RESPOSTA A PEDIDO DE ESCLARECIMENTO

PREGÃO ELETRÔNICO Nº 026/2024 – PMCJ

PROCESSO LICITATÓRIO Nº 000080/2024

OBJETO: Registro de preços para futuras e eventuais aquisições de materiais hidráulicos, para atender as demandas do Departamento de Água e Esgoto – DAE AMBIENTAL, do Município de Campos de Júlio/MT.

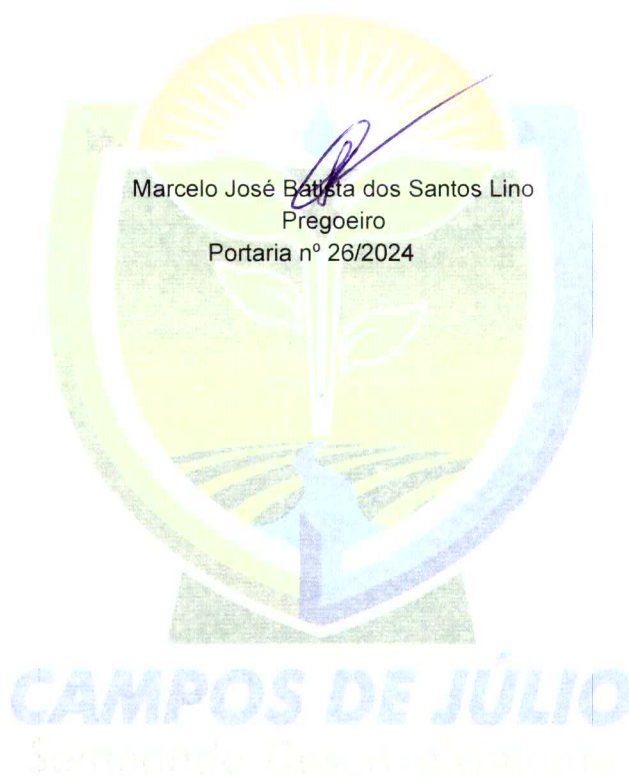
Solicito esclarecimento referente aos itens 24, 37 e 41. Referente ao item 24 (Luva de Correr): Primeiro é solicitada a luva de 60 mm e em seguida a de 85 mm, qual seria a bitola correta a de 60 mm ou a de 85 mm? Outra coisa que consta no descritivo é a NBR 5648 que são para tubos e conexões soldáveis ao nosso conhecimento a NBR para tubos e conexões PBA é a NBR 5647, qual devemos seguir? Referente ao item 37 (Te de Redução Soldável): Só é informada a bitola de 60 mm, o te seria reduzido para qual bitola? E referente ao item 41 (Tubo PBA 85): Qual seria a classe do tubo?

REFERENTE AO QUESTIONAMENTO – ITEM 37 (Te de redução soldável):

REFERENTE AO QUESTIONAMENTO – ITEM 41 (Tubo de PBA 85):

R: Seguir as especificações do termo de referência item 31:

R: Classe 15, NBR5647, conforme a especificação do termo de referência:
